工程指示 / 要求簡箋(E.I.)

工程指示編號：EI / 7829 / 24 修改版次：-
 工程編號：J - 858 工程名稱：將軍澳日出康城 11
 工程項目：幕牆 大貨室內鋁板收口 企身 (15mm 見光) 地盤用
 (ACAD AGBF AB) 石矢牆
 收件人：生統 發件人：Paul Wong 日期：23/05/2024

項目: 日出康城11期地盤
~~有關額外提供石矢牆企身和陣底~~ 室內收口 (25 mm 深)事宜

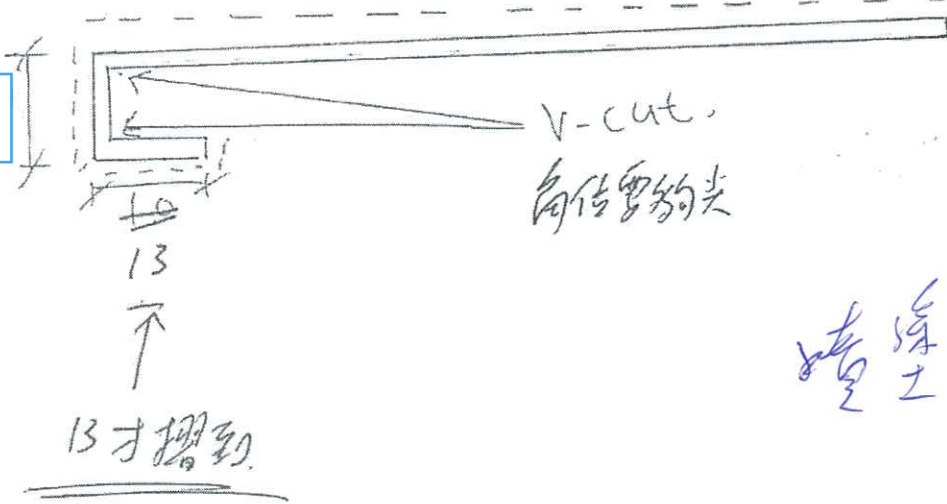
按要求，請按加工圖生產大貨室內鋁板收口 企身 (15mm 見光) 送地盆，
 (ACAD AGBF AB) 石矢牆

1. 顏色: 噴塗 ECD 3x 10099-JF2 。
 2. 3mm 有 V-Cut
 3. ** 先噴 T1, T2, 10 層用量 (企身) 優先供收口
 4. 分層包扎 T3
 5. 附 MC 42364 位置圖
- 請在 2024.06.07 前完成上列要求。

T2先
出10層T3先
出10層高度有預長
做Tolerance，
要介短

安裝時
：企身頂
要貼到最
高，供室
內收口唧
膠(2024-
05-23)

幕牆室內收口鋁板業
主要求後加

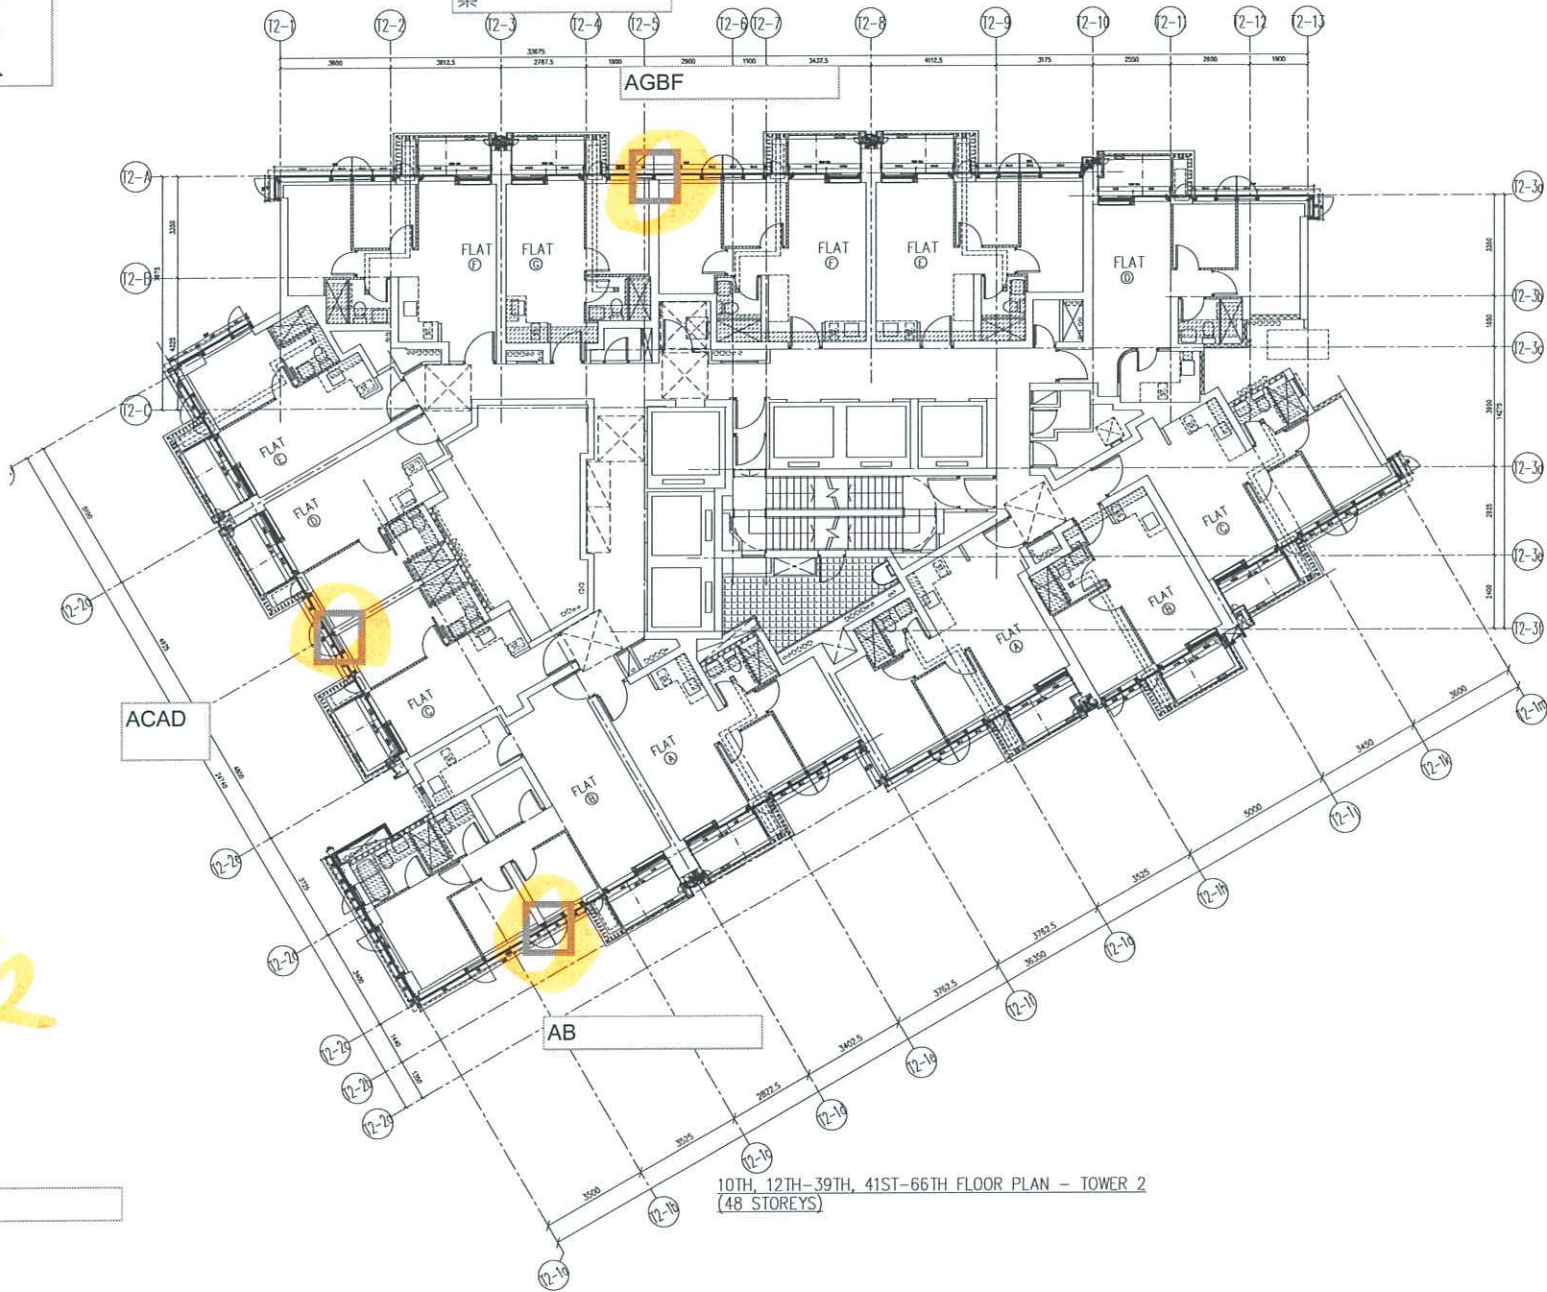
因應業主要求, 需本司提供收口鋁板於石矢牆企身和陣底室內收口 (25 mm 深), 附上位置圖和 Detail。

請留意原本企身為唧膠收口, 現改為新增收口鋁板。原陣底的鋁料為(15mm 深)已訂料, 鋁料將會被報廢。改為 25mm 收口鋁料。報價將另附上。

10TH, 12TH-39TH, 41ST-66TH FLOOR PLAN - TOWER 2
(48 STOREYS)

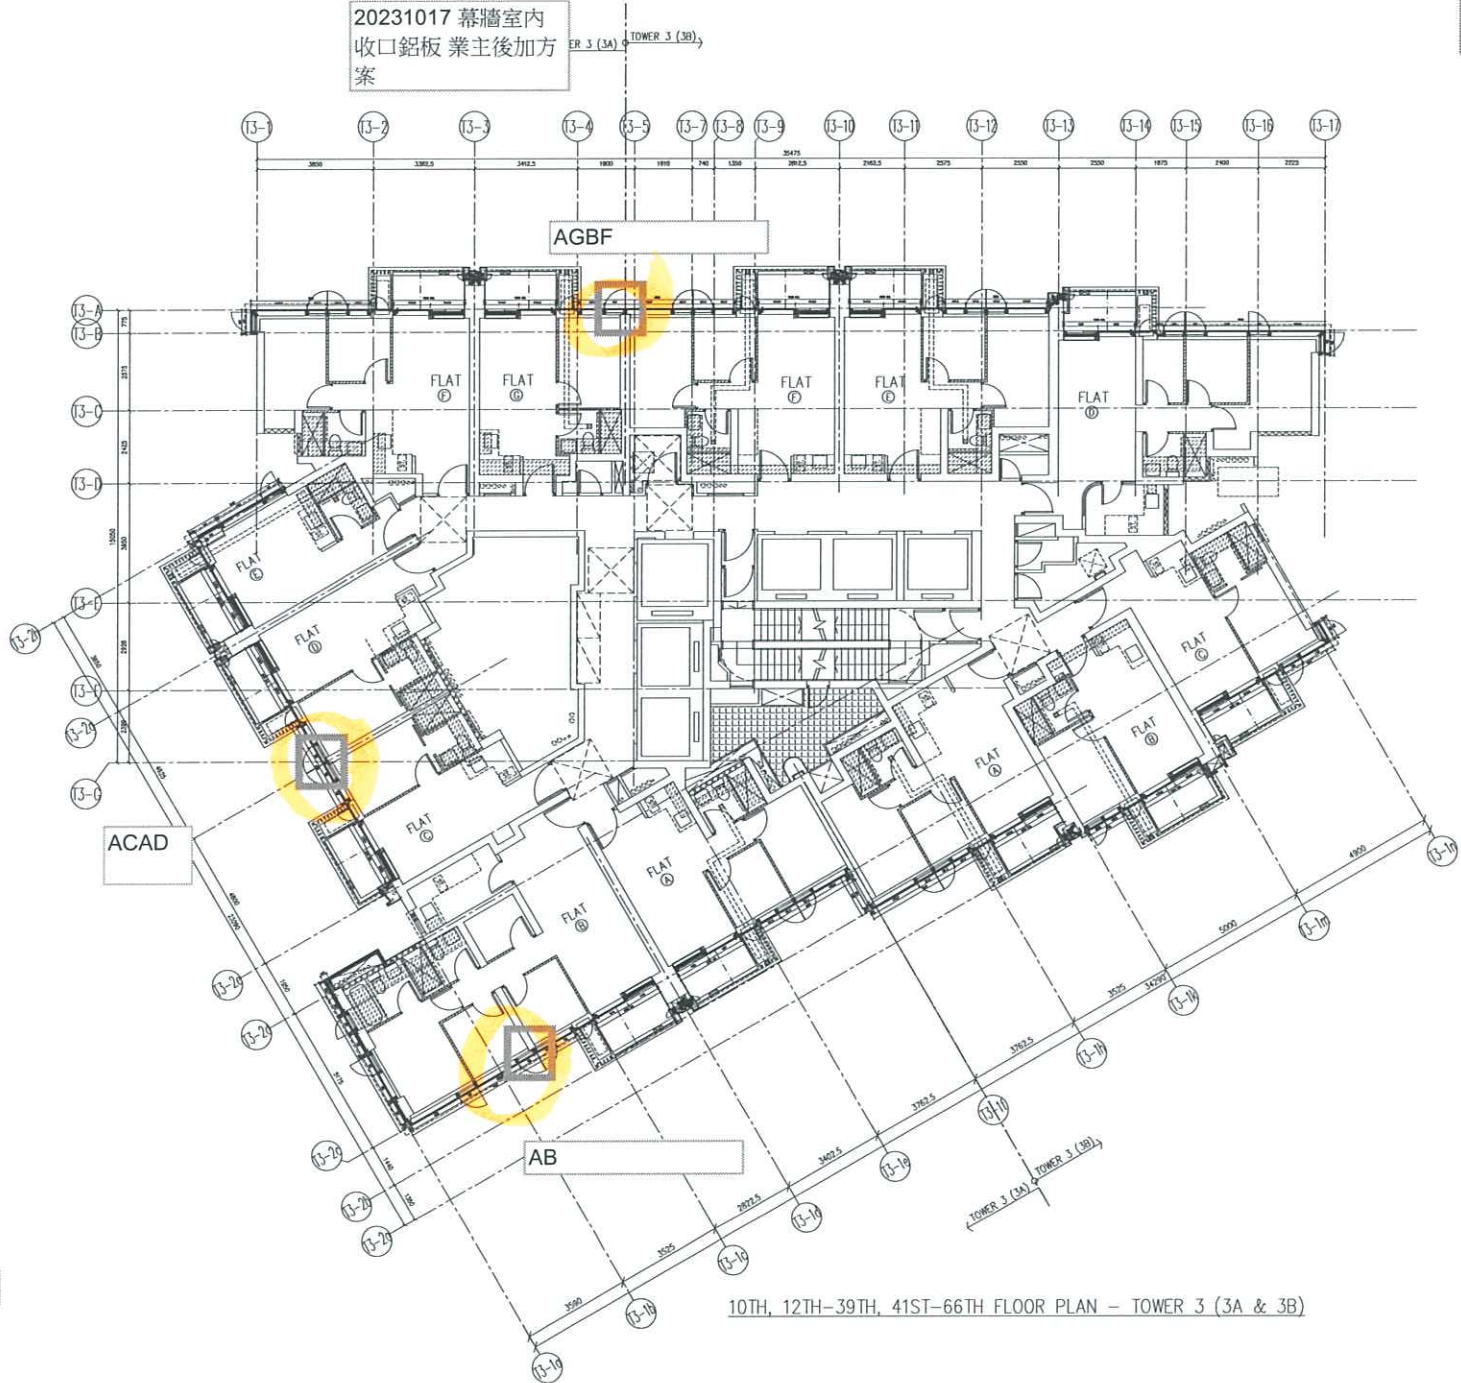
20231017 幕牆室內
收口鋁板 業主後加方
案

幕牆室內收口鋁板 業
主要求後加

TIACAD

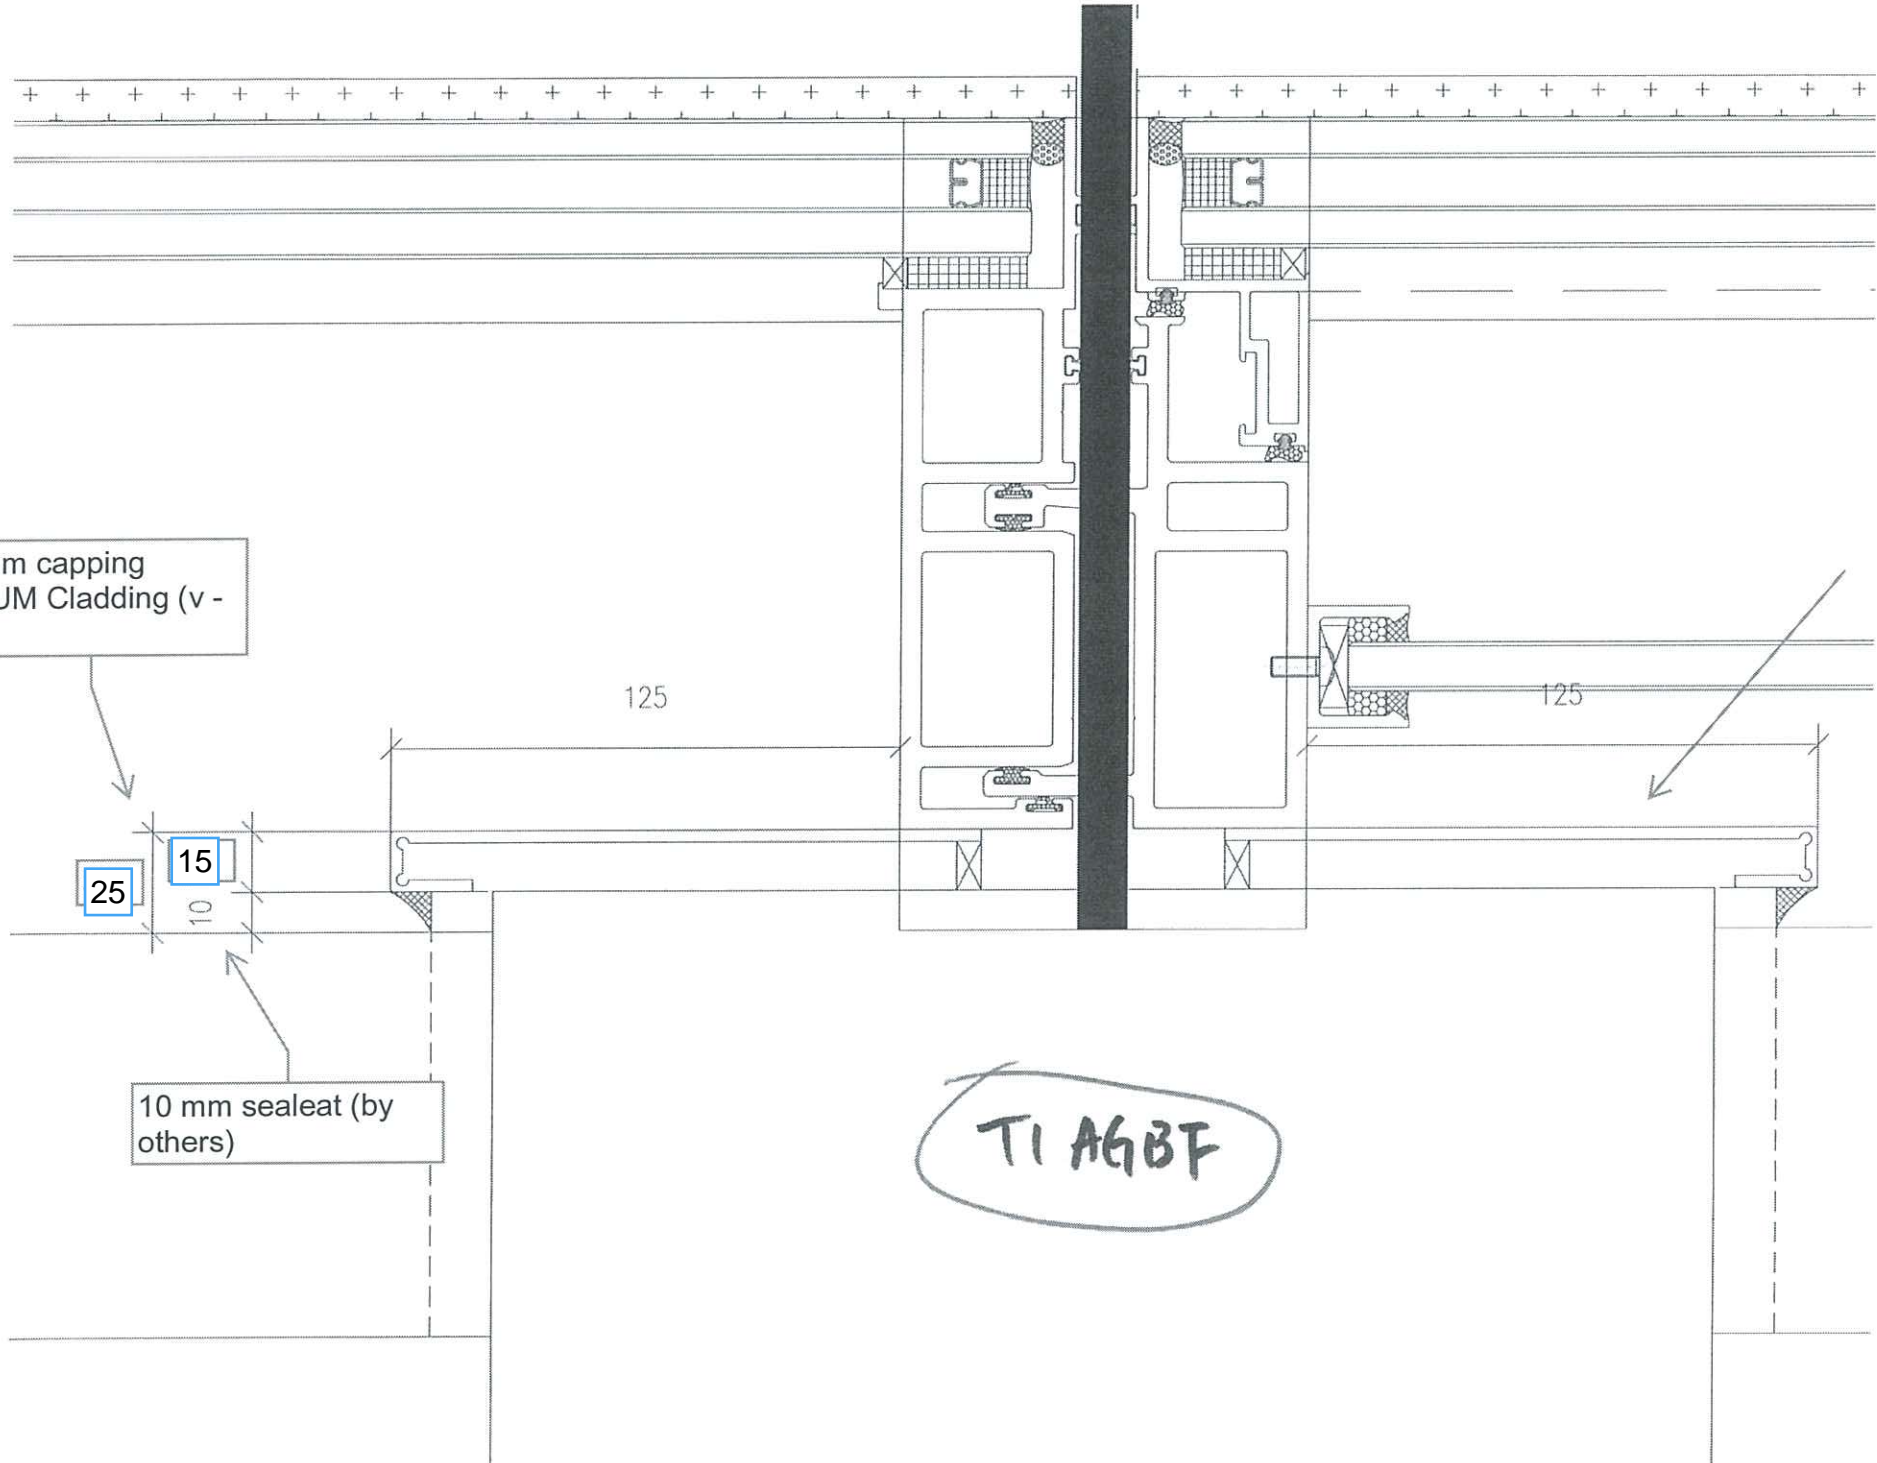
15 mm capping
(ALUM Cladding (v -
cut))

10 mm sealeat (by
others)
